18 .schůze
Rady MČ Praha 10
dne 18.07.2024

**Návrh na uzavření Dodatku č. 9 ke Smlouvě o dílo č. 2022/OMP/0620 na akci
„REKONSTRUKCE OBJEKTU Č. P. 200 K. Ú. STRAŠNICE NA ZÁKLADNÍ ŠKOLU
PRAHA 10 - STRAŠNICE“**

Dodatek č. 9

ZL č./verze:	60
Datum předložení ZL:	06.05.2024
Smlouva o dílo (SoD) č.:	2022/OMP/0620
Ze dne:	22.04.2022
Stavba:	Rekonstrukce objektu č. p. 200 k.ú. Strašnice na základní školu Praha 10 – Strašnice
Název změny:	Omítky schodišť

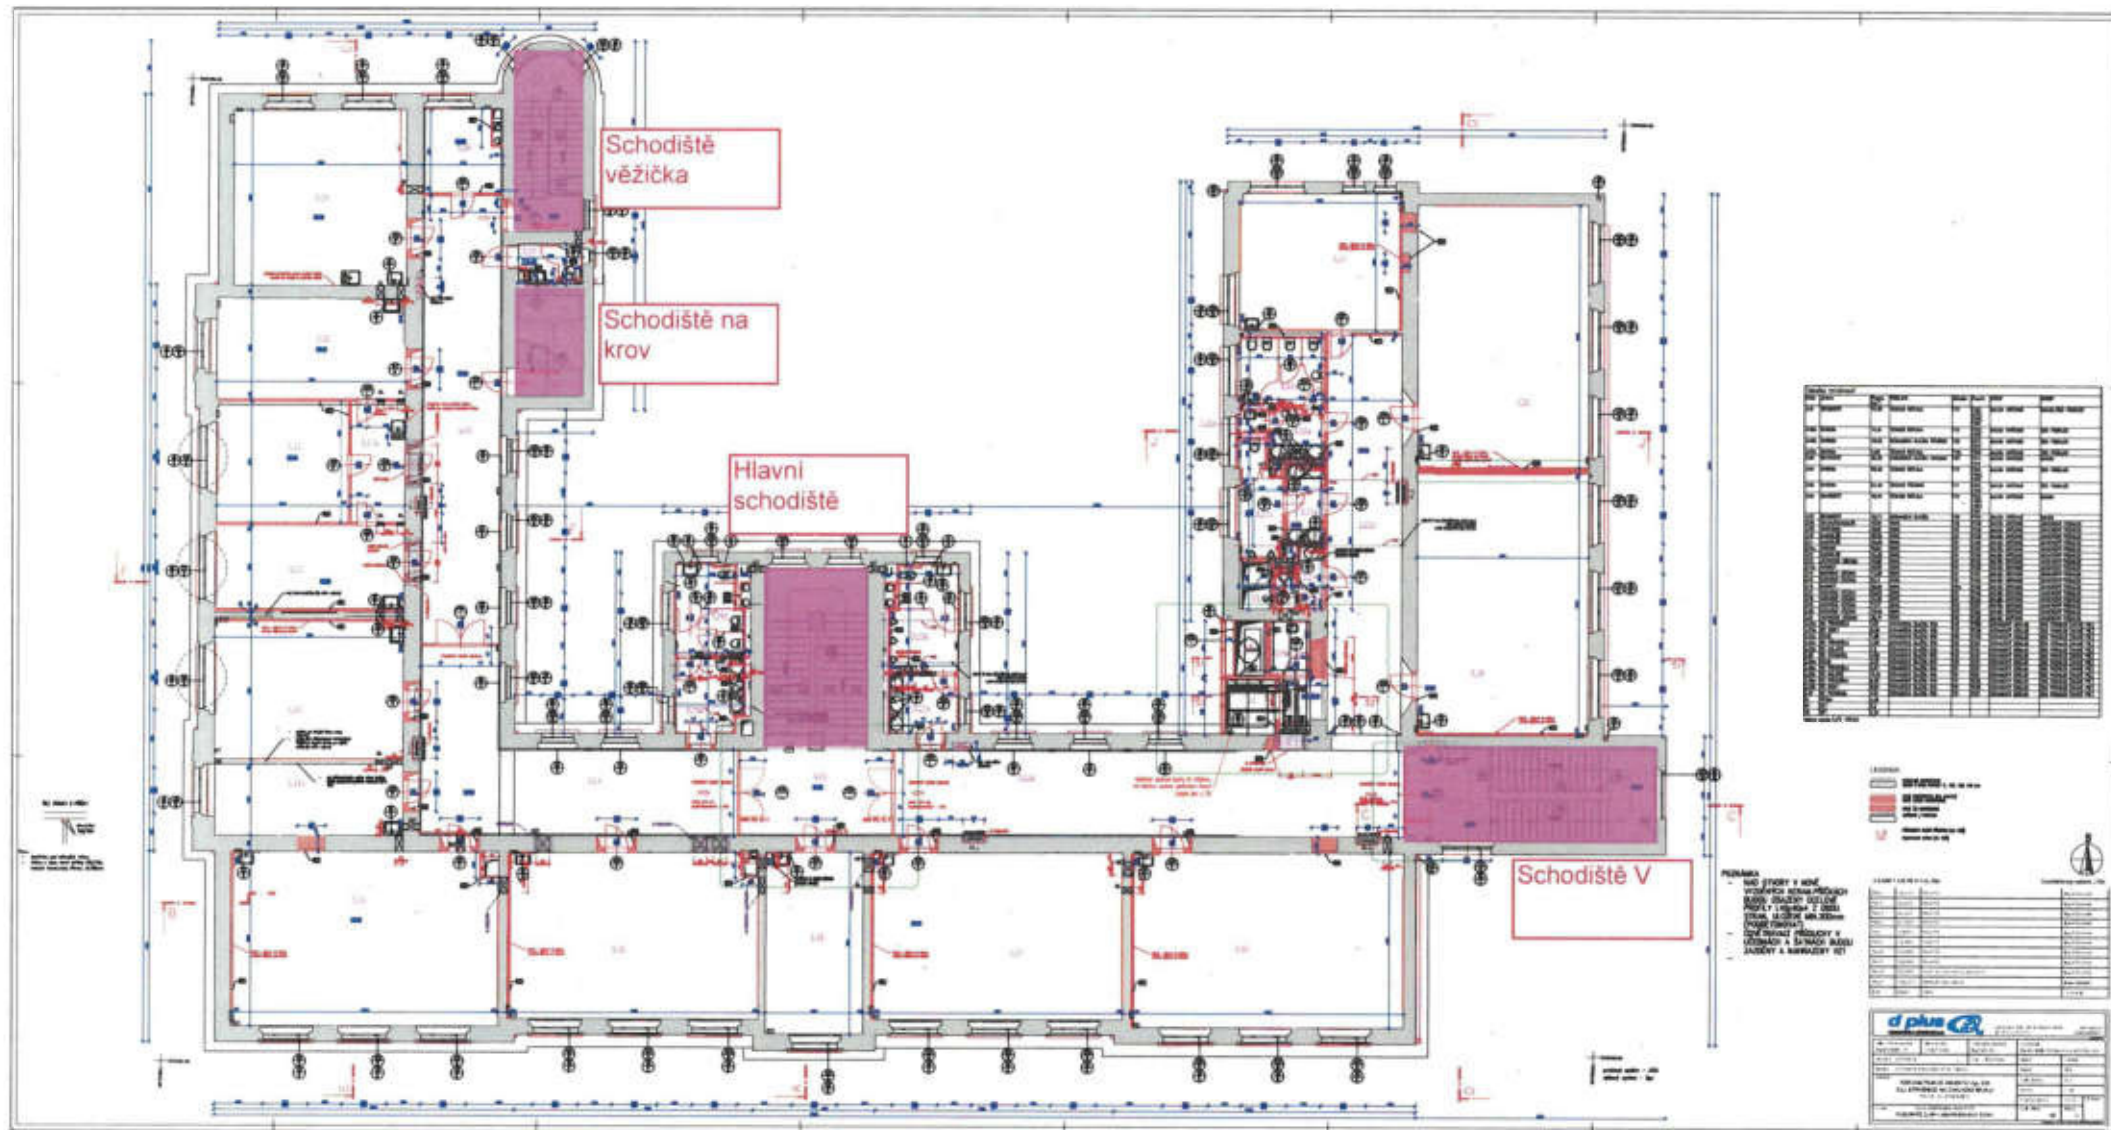
Avšak v průběhu rekonstrukce samotného objektu bylo zjištěno, že DPS uvažovalo se zásahy do ploch schodiště v podobě drážkování pro rozvody TZB a ELE, osazení nových prvků schodiště, výměny oken, výměny parapetů, a také další stavební úpravy nutné pro plnou funkci objektu. Stávající plochy schodišť měly v pásech vysokých cca 1,5m od podlahy poškozené plochy, či v minulosti provedené speciální plastické malby, které byly v dezolátním stavu.

Z tohoto bylo rozhodnuto, že všechny stávající omítky budou strženy, a vyhotoveny nově včetně maleb tak, jak je prováděno ve všech chodbách a třídách pro sjednocení povrchu.

Optimalizace dopadu do ceny je provedena tak, že spodní pás okolo nášlapů (podesty, mezipodesty, ramena), budou omítky nahrazeny ze 100% do výšky cca 1,5m. Vše od výšky 1,5m a výše bude provedeno v podobě lokální opravy v rozsahu 10-30%. Stejně tak provedení lokálních oprav podest, mezipodest a ramen zespod. Avšak na všechny tyto konstrukce bude pro sjednocení povrchu provedena celoplošně jedna štuková vrstva omítky.

Přiřčení položek nových omítek na stěny, stropy, podesty, ramena v rozsahu do 30% oprav.

Přiřčení položek nových omítek na stěny v rozsahu do 100% v pásu 1,5m výšky od podlahy.

ZL 98 Příloha č.01 - Vyčíslení změny,v5
 ZL 98 Příloha č.02 - vyjádření AD
 ZL 98 Příloha č.03 - D.02.2.29 - Přístavba - Výkres výztuže stropní deska 1.np úprava
 ZL 98 Příloha č.04 - D.02.2.31 - Přístavba - Výkres výztuže stropní deska 3.np

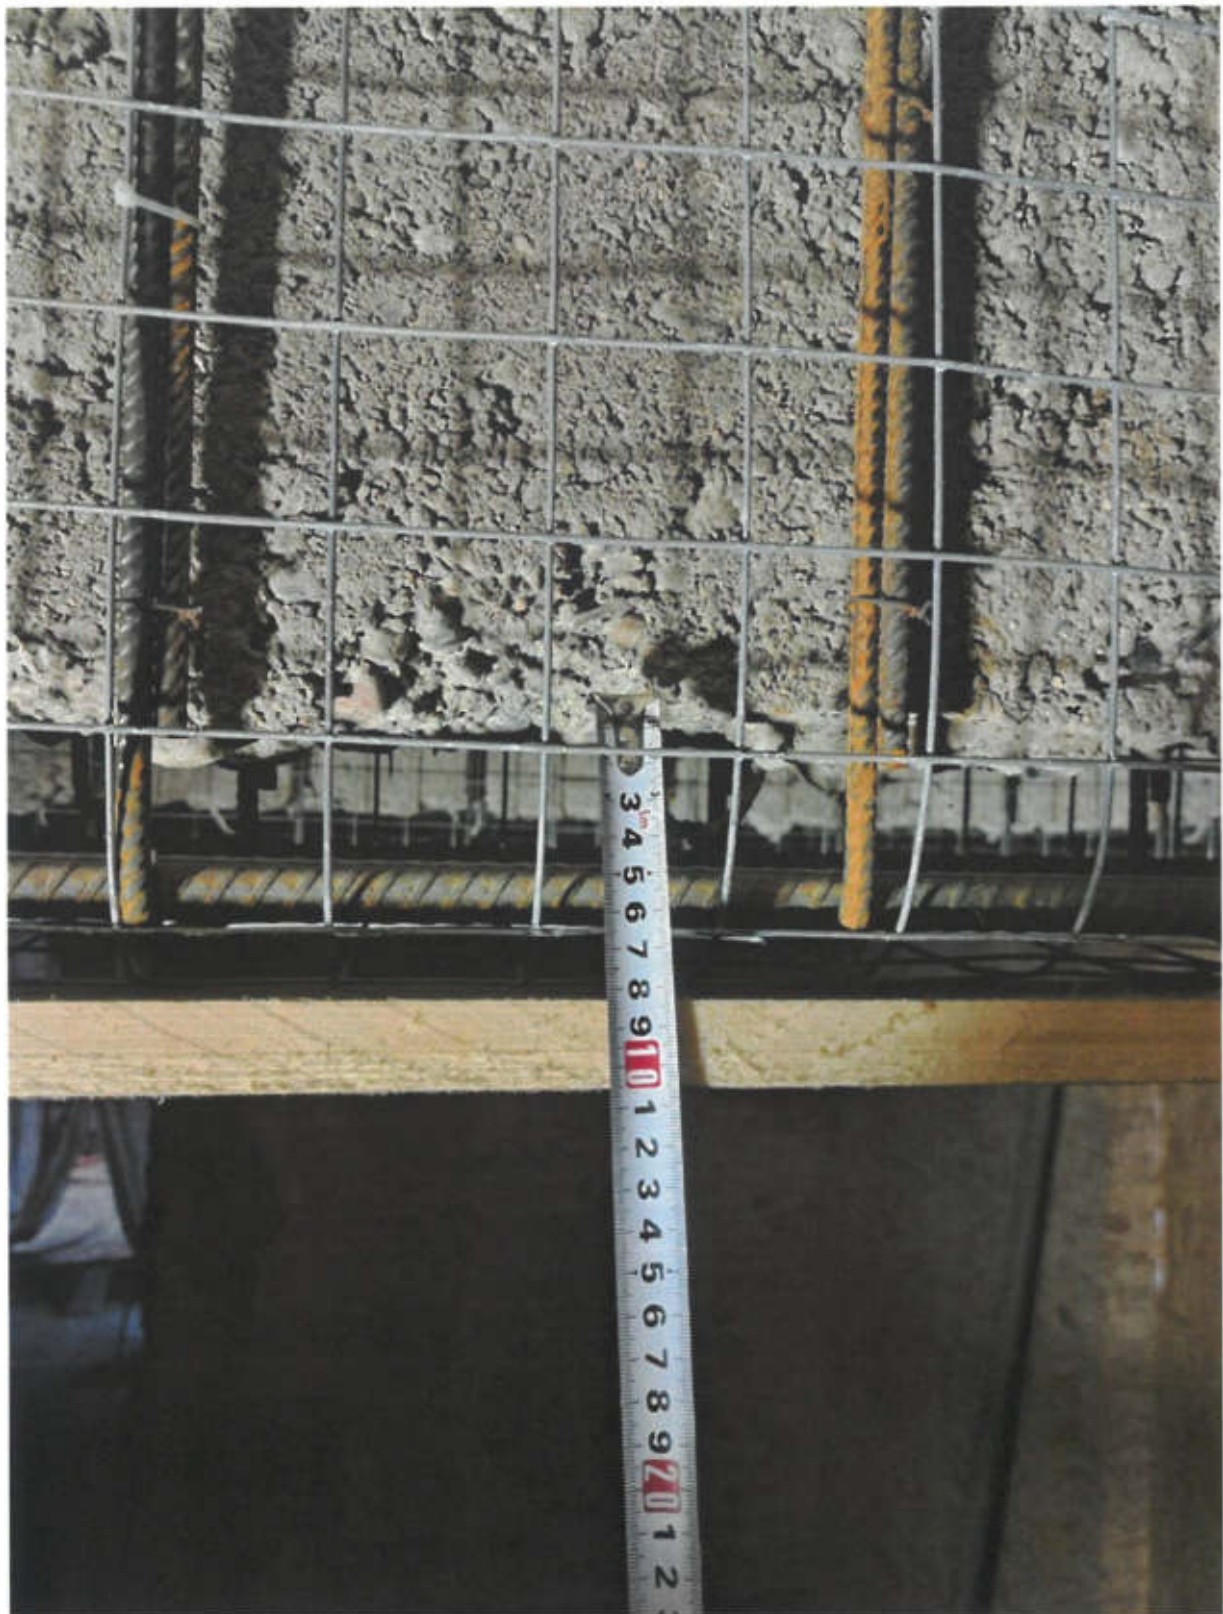
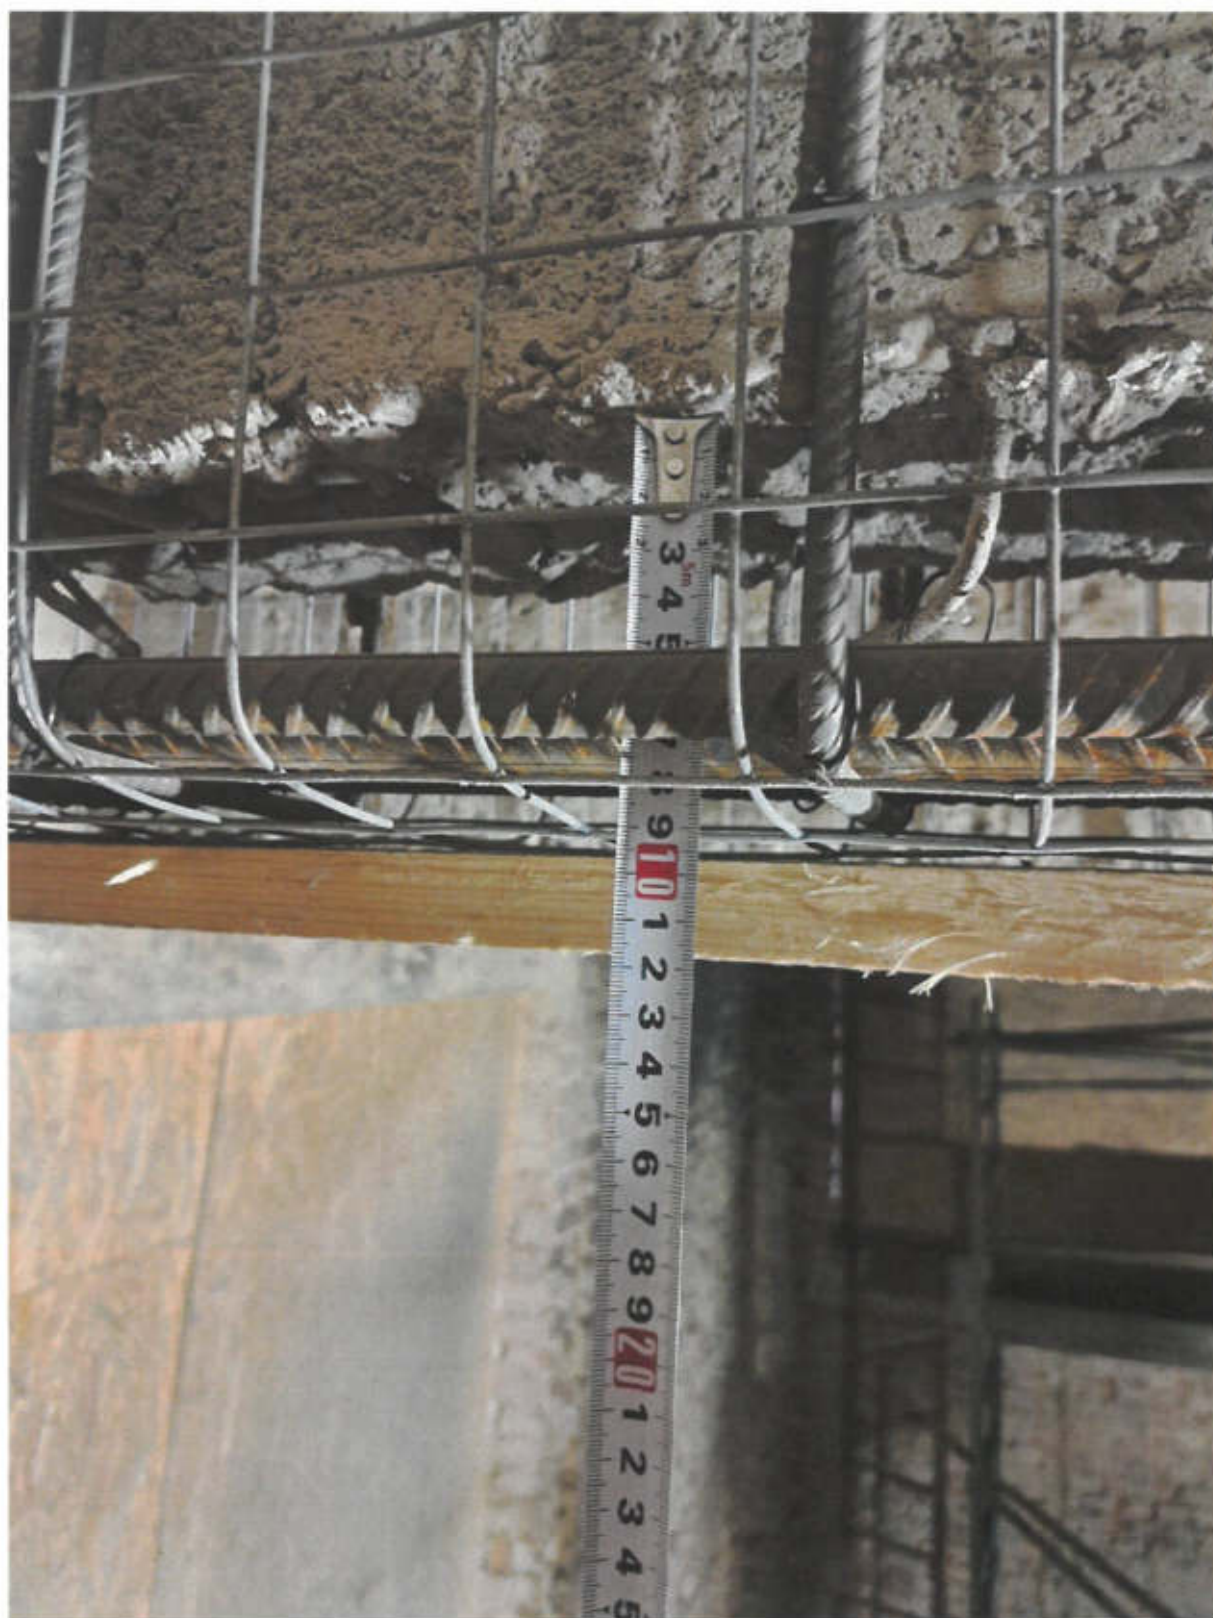
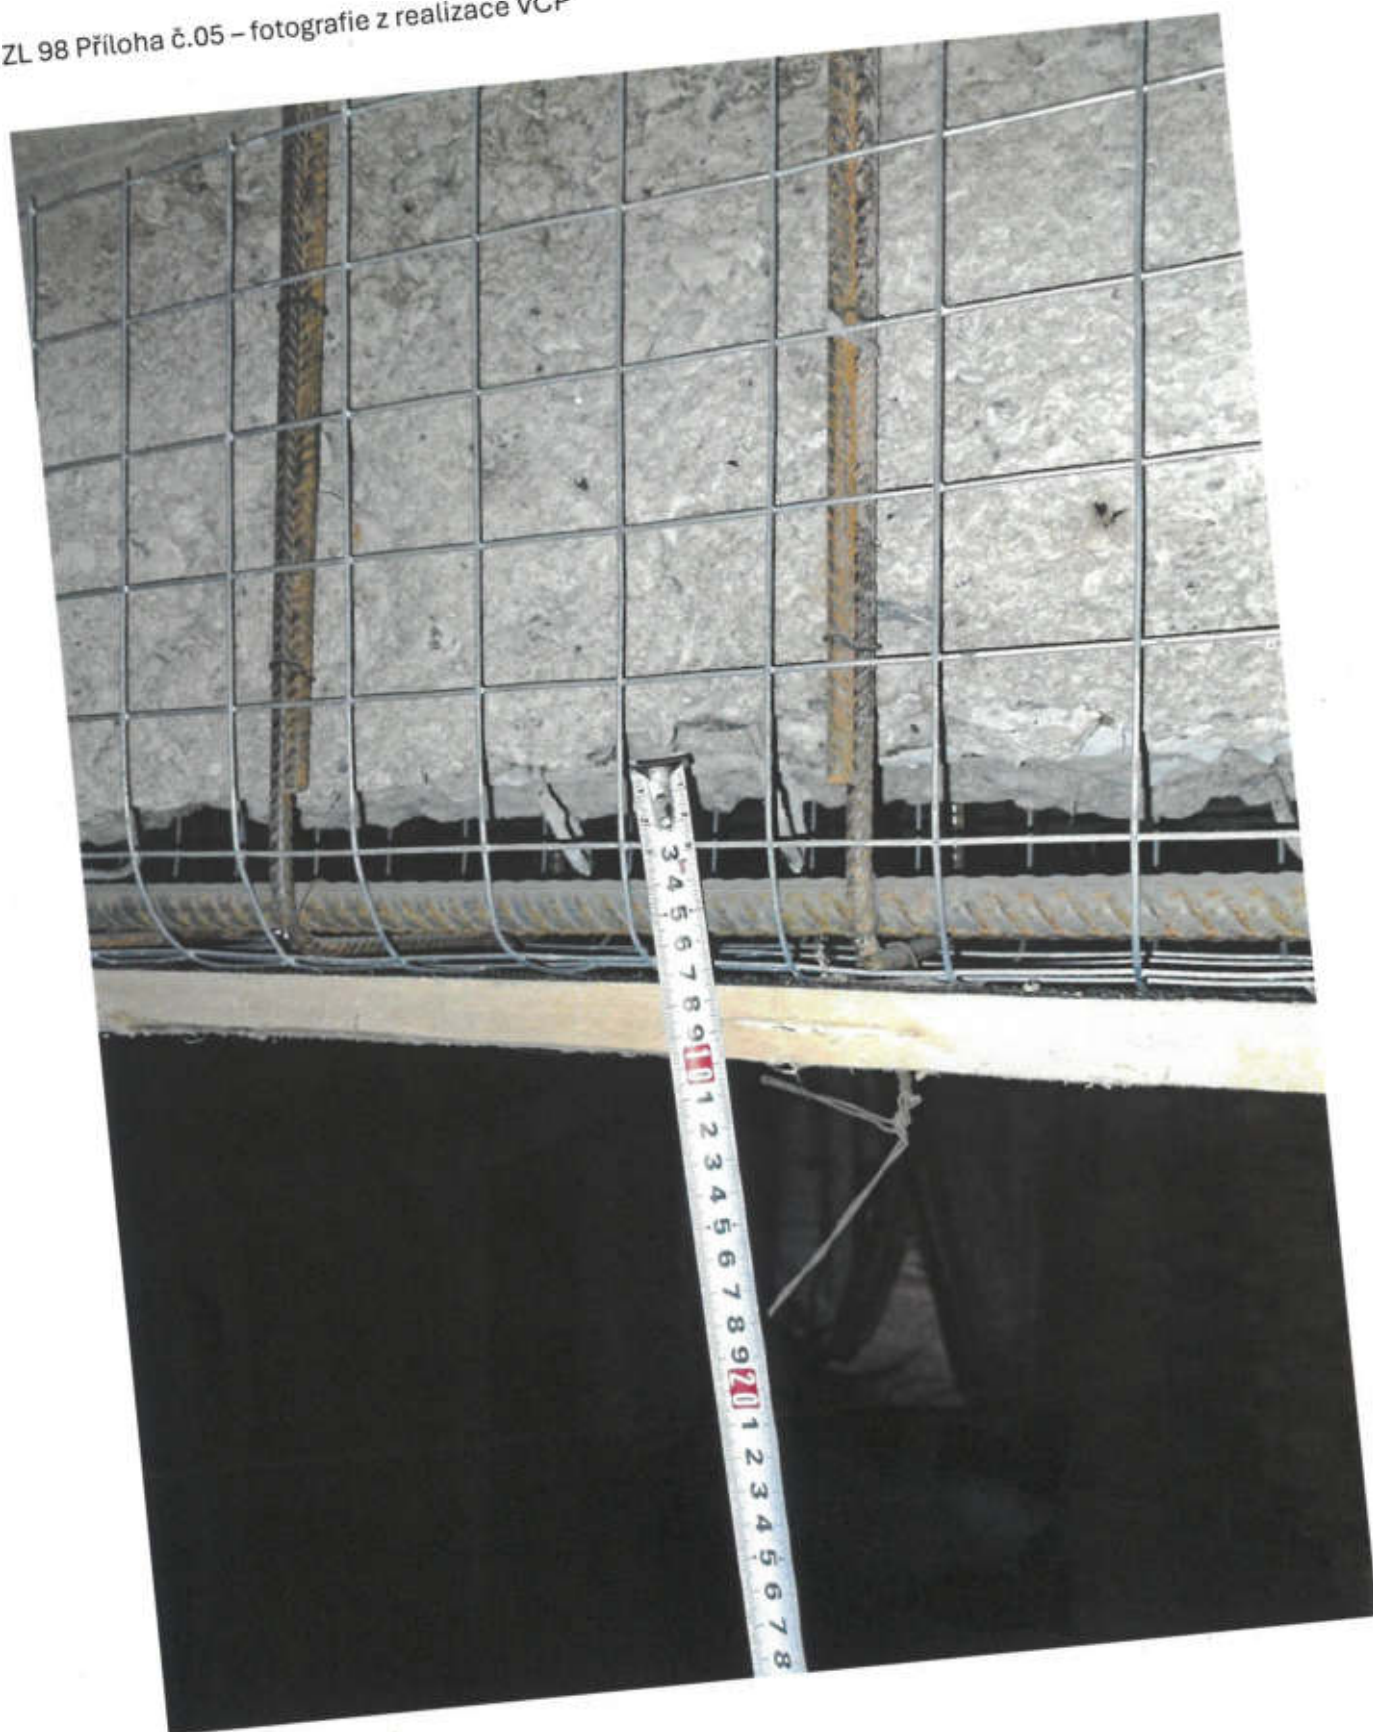
Navazující ZL na realizovanou sanaci stropů přístavby, řešeného v rámci uzavřeného ZL19. Tento ZL narovnává výměry dle skutečnosti realizované na stavbě.

Důvodem je, že při pískování starého betonu se uvolňovalo větší množství, než bylo předpokládáno aktualizací DPS po ohledání sekce stavby před zahájením prací. DPS předpokládala, že se žebra budou ošetřovat zespod torketovaným betonem v tl. do 70 mm, kde výsledná tl. trámů byla stanovena na 100 mm na základě aproximace mezi jednotlivými trámy. (viz. přílohy fotografií s přiloženým metrem

před realizací). To z důvodu, aby byla zachována minimální výška trámů 350 mm, která byla vyžadována ze zachování statické stálosti a funkce celkového stropu.

Z tohoto důvodu bylo nutno použít větší množství torketovaného betonu.
